## AUTOSTRADA (A11) : FIRENZE-PISA NORD

#### AMPLIAMENTO ALLA TERZA CORSIA SISTEMAZIONE VIA DEL CASELLO

### FASCE DI TUTELA DEL FOSSO BRUSIGLIANO

### NOTA TECNICA E RELAZIONE SUGLI AGGIORNAMENTI PROGETTUALI

Zona N°1

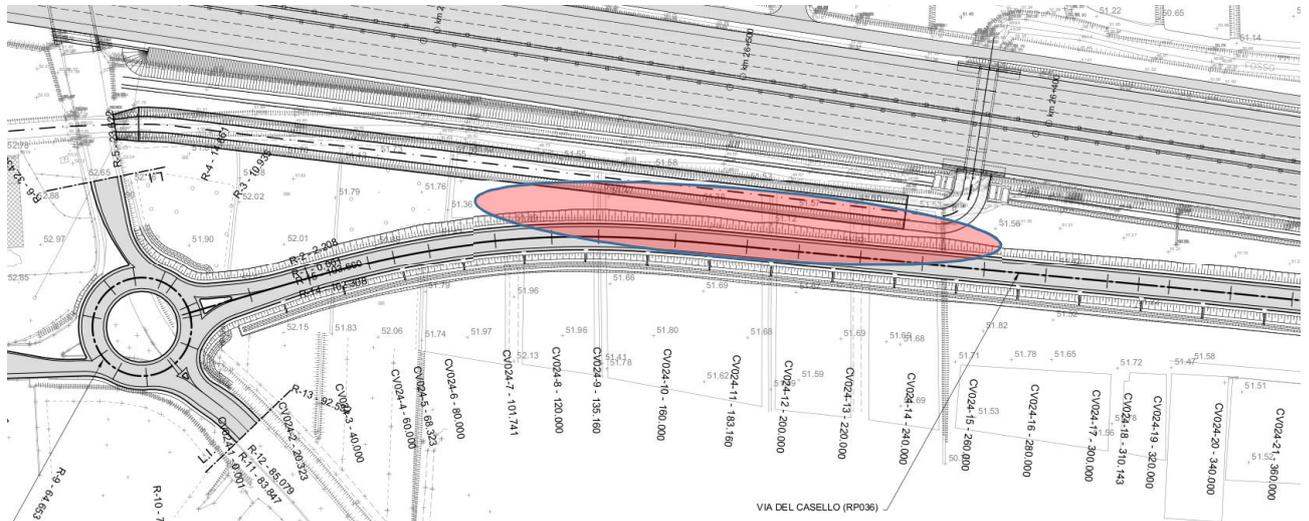
A seguito delle richieste avanzate dal Settore Genio Civile Valdarno Centrale in fase istruttoria, secondo il quale per Via del Casello occorre garantire la distanza massima indicata nel RD 523/1904 (distanza pari a 10 m come specificato dalla nuova legge regionale n. 41/2018 emanata il 01/08/2018, quindi successivamente all'avvio della procedura di Verifica di assoggettabilità e allo sviluppo della progettazione esecutiva), risulta necessario garantire che la distanza tra corso d'acqua e infrastruttura sia sempre pari o superiore a 10 m.

Nelle immagini seguenti sono pertanto individuate in rosso le aree dove la mutua distanza tra l'infrastruttura e la deviazione del fosso risulta inferiore ai 10 metri richiesti.

Per risolvere le problematiche evidenziate si è proceduto a modificare in alcune parti il progetto di Via del Casello.

Le maggiori distanze tra la nuova strada e i cigli di sponda del fosso Brusigliano garantiscono quindi il rispetto delle indicazioni normative specificate dal Genio Civile. La planimetria generale di confronto STD0001 trasmessa per l'avvio della procedura di Verifica di assoggettabilità è stata revisionata in modo da illustrare in generale il tracciato stradale proposto. Si veda il laboratorio STD0001-1 trasmesso in accompagnamento alla presente nota.

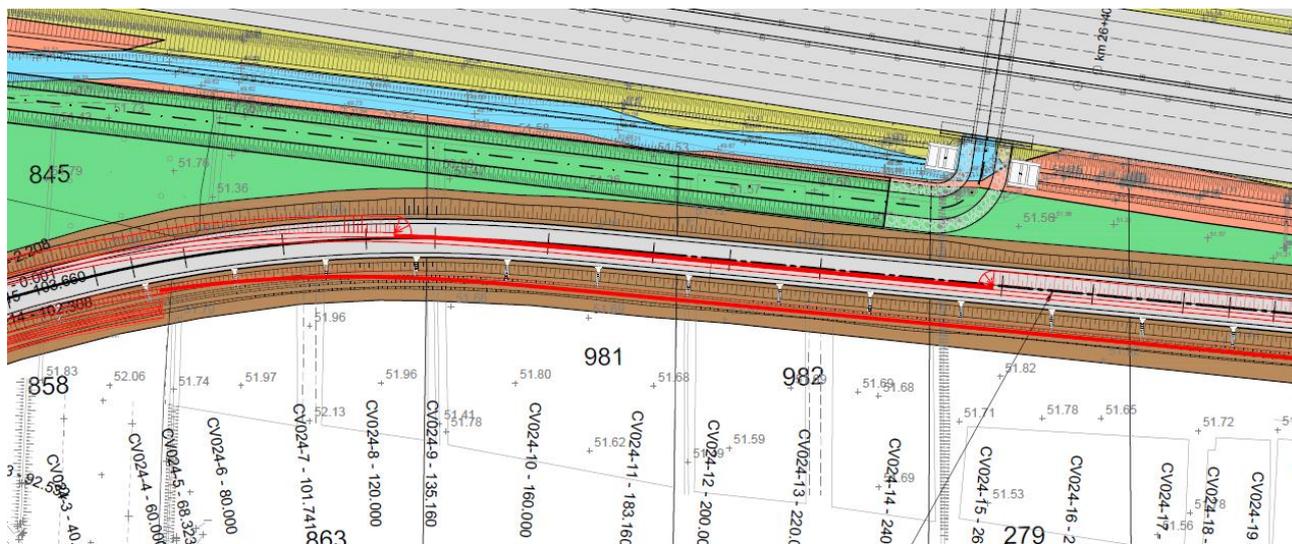
L'immagine seguente riporta la sovrapposizione tra la nuova soluzione progettuale e gli espropri previsti nel progetto di ampliamento dell'autostrada A11. Con campitura marrone è indicata l'area di cui è previsto l'esproprio in base alla soluzione progettuale precedente.

Risulta evidente come la nuova soluzione (in rosso) permetta sia di non modificare le aree occupate e sottoposte ad esproprio per pubblica utilità, sia di non occupare maggiore suolo rispetto al progetto iniziale.

*Vista 3, stato ante operam diurno, direzione Firenze*

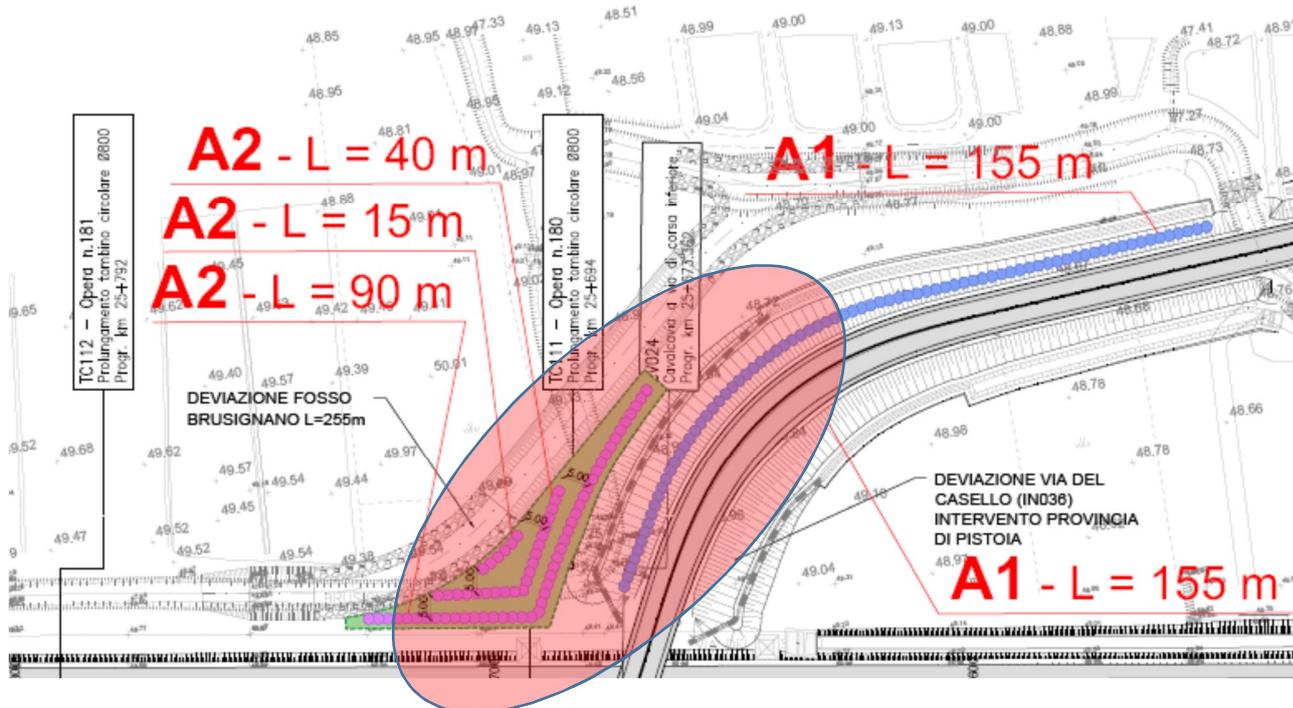
Viceversa il muro introdotto nella Zona n.2 ricade all'interno dell'area sottoposta a vincolo, tuttavia per la sua collocazione interdotta ai coni visuali che si aprono nella direzione dei beni tutelati dal vincolo (ad esempio nelle visuali aperte per chi percorre l'infrastruttura lungo la carreggiata in direzione mare), il muro non pregiudica il rispetto del vincolo medesimo.

A questo si aggiunge che la percezione del muro per l'utente stradale che percorre l'infrastruttura nella carreggiata in direzione Firenze, per i coni visuali peraltro non sottesi al vincolo di tutela, risulterà comunque trascurabile sia per la presenza di una quinta arbustiva posta a mascheramento del fronte del muro di sottoscarpa medesimo, sia per la presenza della barriera di sicurezza di bordo carreggiata.

Nel seguito sono riportati i fotoinserti relativi al nuovo cavalcavia visto in direzione Firenze (Vista 3 del documento integrativo GEN1001 già agli atti): le prime due immagini illustrano lo stato attuale e la soluzione progettuale iniziale, la terza costituisce l'aggiornamento che recepisce la presenza del nuovo muro e gli interventi a verde già previsti in progetto.

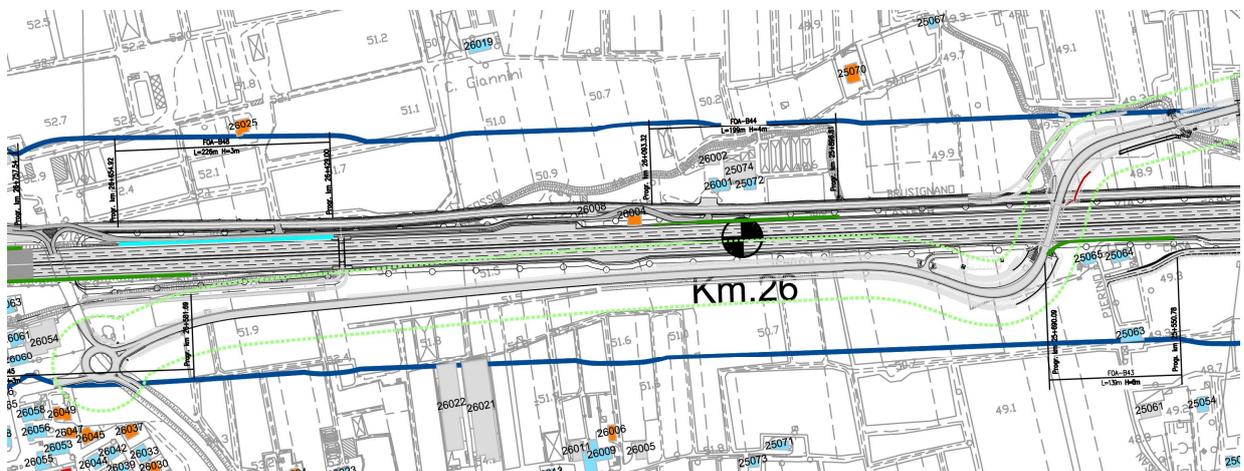
La modifica del tracciato apportata nella Zona n.1 comporta il leggero avvicinamento della nuova strada ai ricettori posti a sud dell'autostrada A11, pari a circa 5m. Nel seguito si riporta uno stralcio della tavola 042-1 contenuta nel documento allegato PAC0201 che individua i ricettori interessati dagli ambiti di modifica progettuale.

A seguito di tale modifica gli impatti acustici determinati dal traffico previsto sulla sola Via del Casello presentano incrementi compresi tra + 0,1 e + 0,3 dBA, sia nel periodo diurno che in quello notturno. Solo per il ricettore 25063 è previsto un incremento di +0,9 dBA. I livelli di immissione notturni della sola Via del Casello risultano quindi compresi tra 34,7 dBA (ricettore 26029) e 48,9 dBA (ricettore 25065), di per sé sempre inferiori ai limiti di riferimento per la sola nuova viabilità.
